# Ændringsforslag til designplan for rekreative elementer i Benløse Bypark

# Detailplan B -nyt forslag

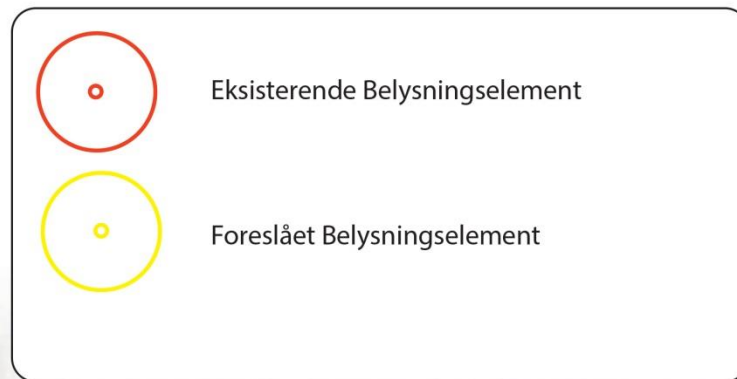
I det efterfølgende ændringsforslag er indarbejdet belysning, flere bænke og sikkerhedsunderlag på legepladsen.
